# 改善箇所説明図

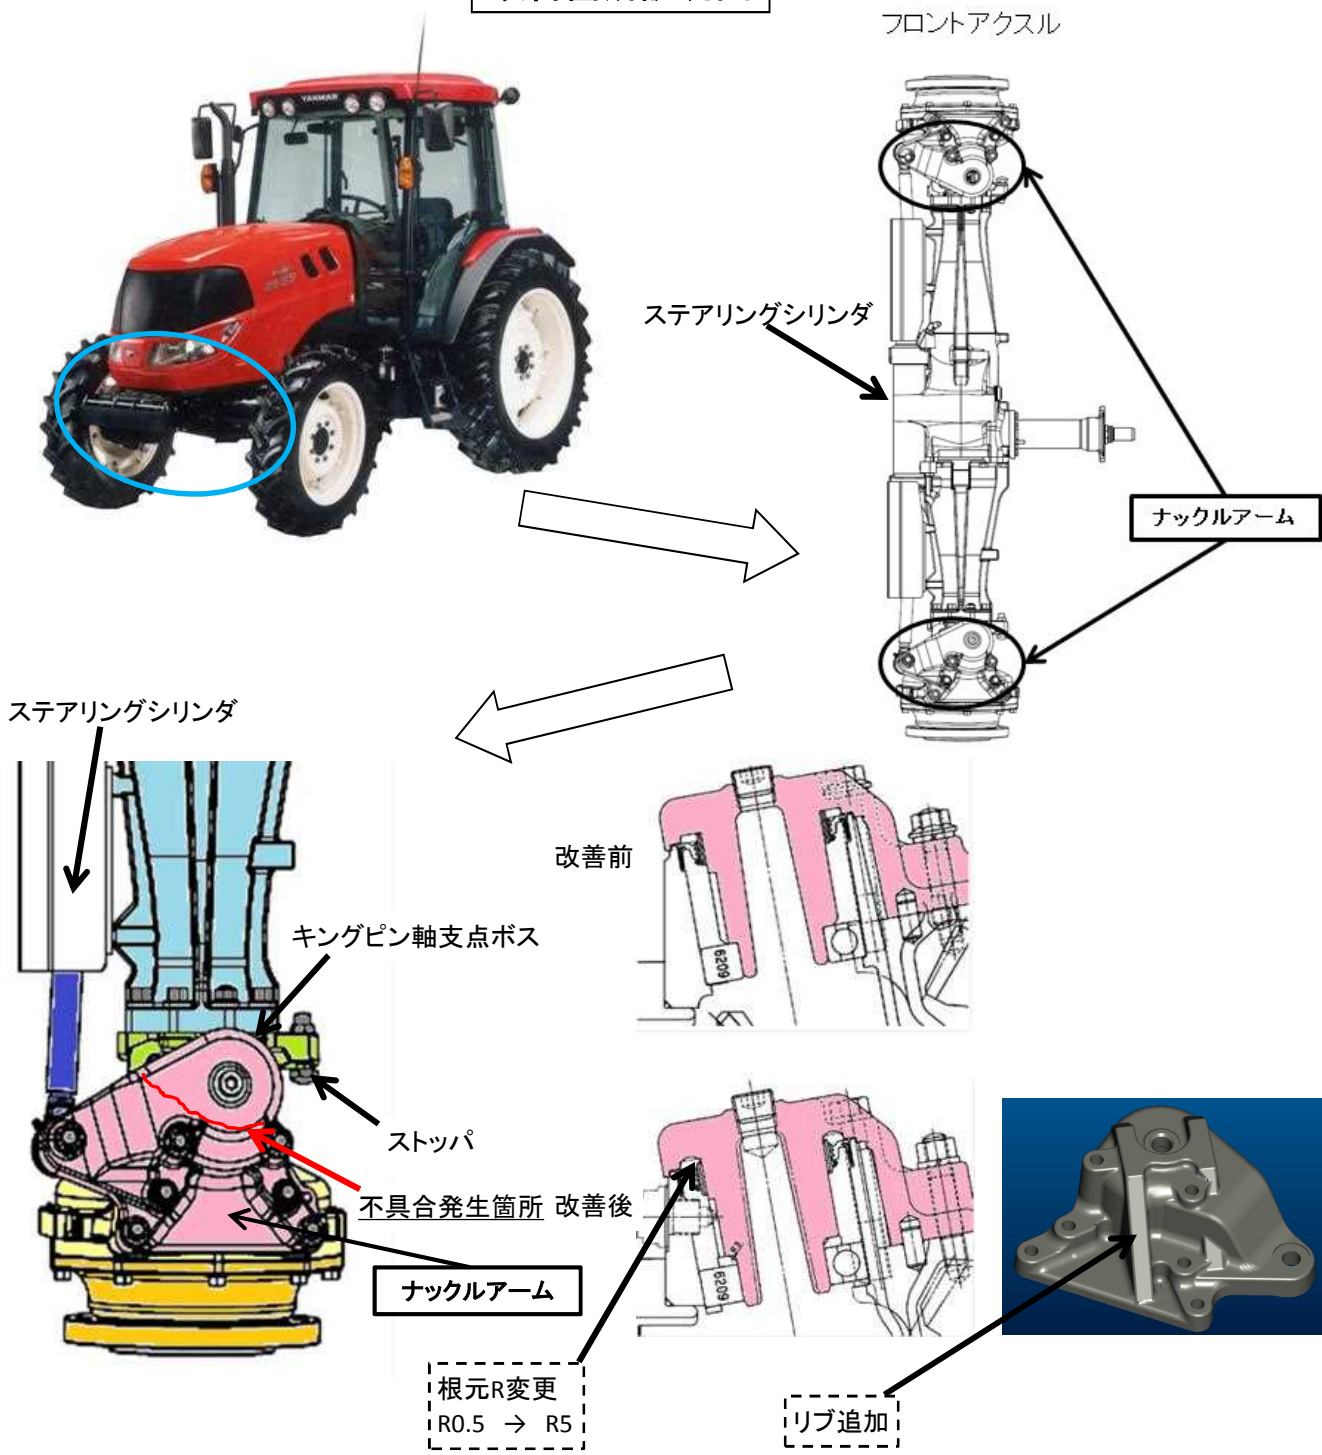
## 不具合発生箇所

農耕トラクタのかじ取り装置において、ナックルアームの強度が不足しているため、ステアリングを操作するとナックルアームの一部分に応力が集中し、亀裂が生じることがある。そのため、そのままの状態で使用を続けると、亀裂が進行し、ナックルアームとハブの結合力が低下して、ハブとフロントギヤケースの結合部からオイルが漏れ、最悪の場合、ハンドル操作ができなくなるおそれがある。

## 改善内容

全車両、ナックルアームを対策品と交換する。

交換部品を示す。

外観の相違により、容易に識別可能である。
